ACTA No. 1

Mesa de Trabajo con el objetivo de realizar seguimiento al avance en la subsanación de las observaciones producto del análisis y revisión de la información radicada, en el marco del proceso de evaluación del proyecto "OPTIMIZACIÓN DEL SISTEMA DE ALCANTARILLADO DEL MUNICIPIO DE BOYACÁ".

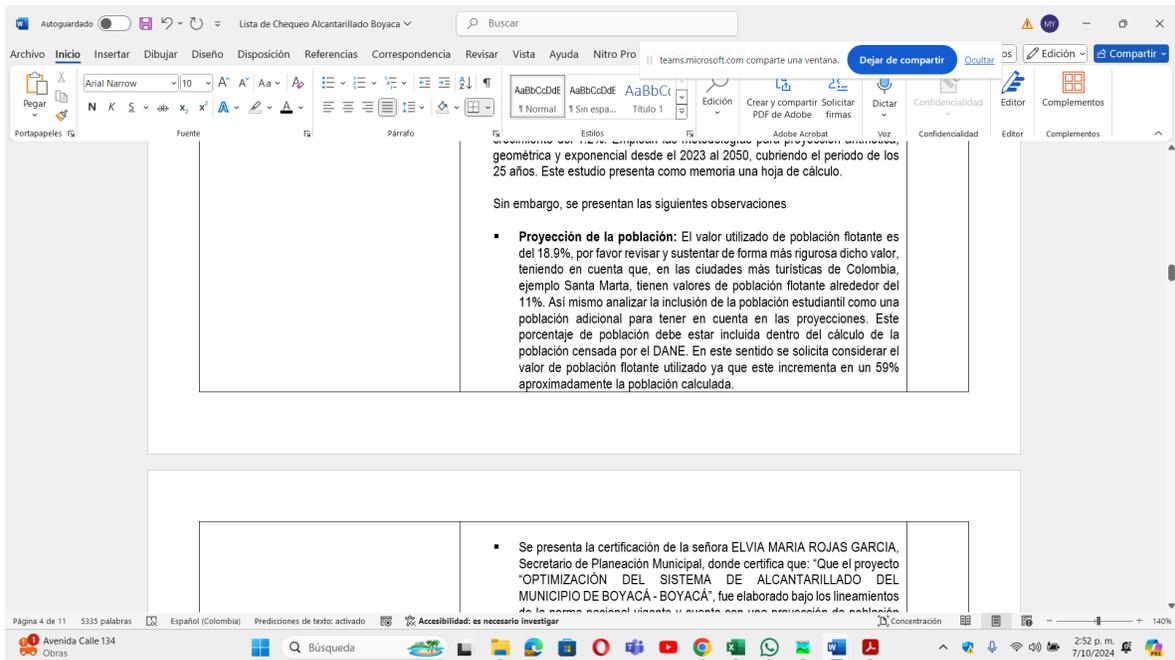
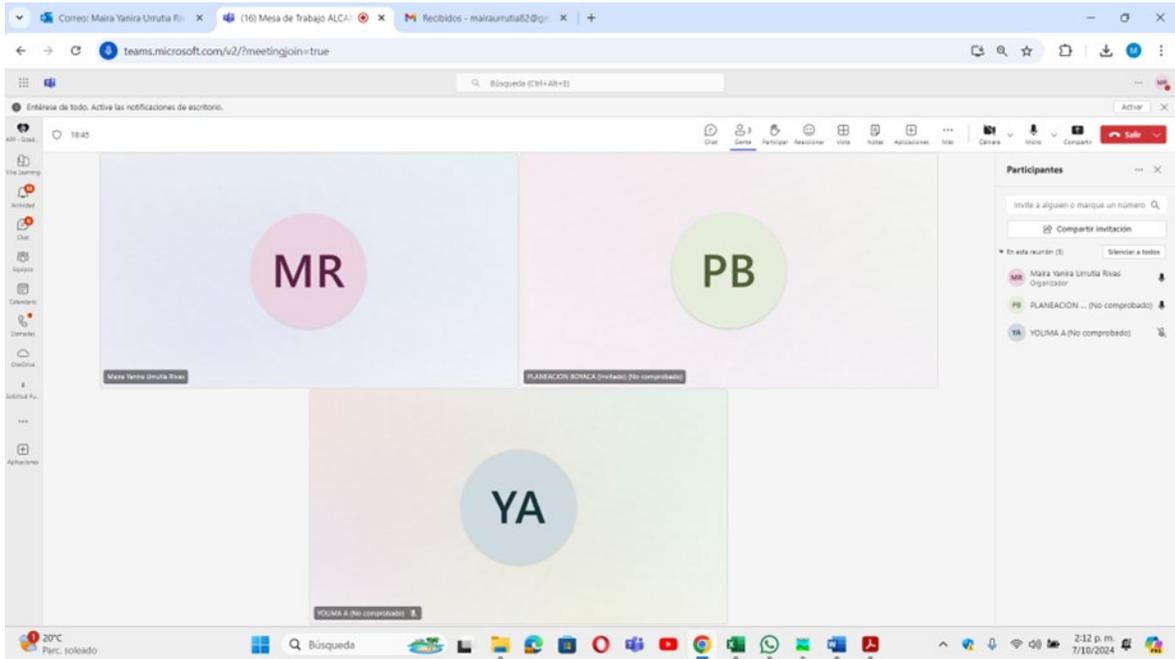
5. Con respecto a la selección de la alternativa número 3 como la mejor opción, se tienen las siguientes precisiones: Si bien la normatividad vigente permite el planteamiento de sistemas de alcantarillados combinados como una opción para la recolección y transporte de las aguas residuales, es importante destacar que estos tienen asociados problemas tales como la purificación de grandes e inciertos volúmenes de aguas contaminadas en tiempos de lluvias, y disminuir los aportes naturales de agua lluvia dentro del área que se drena.

En atención a lo expuesto en el párrafo anterior es relevante precisar que frente a la necesidad de tratamiento de las aguas residuales transportadas por los alcantarillados antes de ser vertidas, se debe tener presente la incorporación de los costos reales de este tratamiento dentro de los costos totales del saneamiento de la ciudad, y es muy probable que los alcantarillados separados más su sistema de tratamiento respectivo sean más económicos y tienen más ventajas ambientales que los alcantarillados combinados y sus tratamientos respectivos.

Adicionalmente sin tener en cuenta costos asociados al tratamiento futuro, la separación de las aguas de escorrentía de las aguas residuales domésticas frecuentemente es recomendable desde el punto de vista financiero, pues permite que las primeras se descarguen por líneas cortas y directas a quebradas, ríos o fuentes superficiales cercanas, lo que favorece en obtener bajos costos de los largos colectores hasta las plantas de tratamiento, o el vertimiento final.

Se recomienda explorar la posibilidad de optimizar la red existente desde la perspectiva de un alcantarillado sanitario y proyectar un alcantarillado pluvial que pueda descargar las aguas lluvias a los diferentes cuerpos de agua, sin necesidad de construir grandes tramos de tubería.
